RESPUESTA A CONSULTAS EN CONVOCATORIA

Ref.: Refacción de Oficinas SAR y RRHH Ezeiza.

Licitación Privada (Modo V) Nº 2 Ejercicio Nº 2019

CIRCULAR N°1 CON CONSULTAS

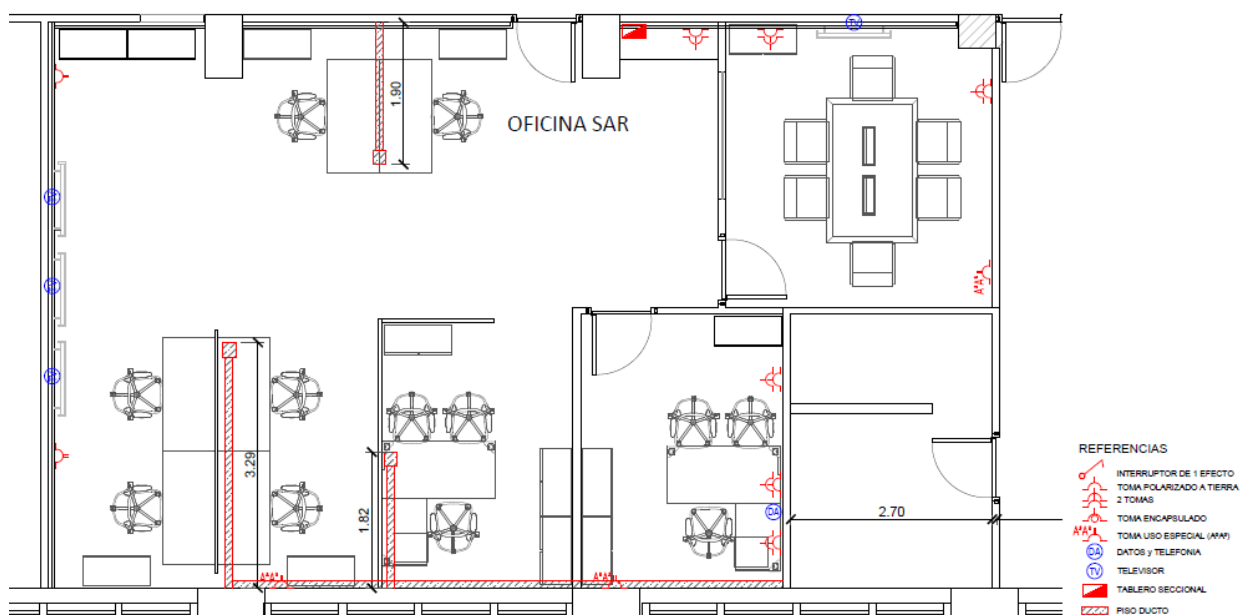
En la especificaciones del mobiliario, se establece que: "Cada puesto debe contar con un pasacables de forma rectangular y con tapa batiente, con sistema push-up para su apertura. Deberá contar con una canalización eléctrica a través de un ducto de plástico de sección rectangular de 100x50mm, ubicado bajo la tapa y en su extensión, posicionado en ángulo para permitir el acceso a través de la tapa pasacables o desde debajo de la superficie de trabajo." – Se consulta:

- a. ¿Cómo se vinculan los periscopios con los pasacables de los escritorios?
- b. ¿Los pasacables deben contar con tomas para 220 V y/o datos y telefonía. En caso afirmativo, especificar cantidad por puesto y su ubicación

- a. ¿Cómo se vinculan los periscopios con los pasacables de los escritorios?

En este caso se colocará como se detalla en la imagen. Los tomas quedaran dentro del pasacables con tapa push-up. Tal como lo indica la descripción del PET.

El periscopio (ubicación 1 cada 2 puestos de trabajo) "Serán metálicos del tipo modular de primera calidad, con salidas para los siguientes servicios: 4 tomacorrientes de energía eléctrica 220 VCA, marca de primera calidad y diseño, alimentado desde el tablero eléctrico de sistema; los tomacorrientes deberán ser del tipo que permitan conectar fichas de 3 pernos chatos como de pernos redondos de 10 A.-" Permitiendo dejar instalación para futuras conexiones.
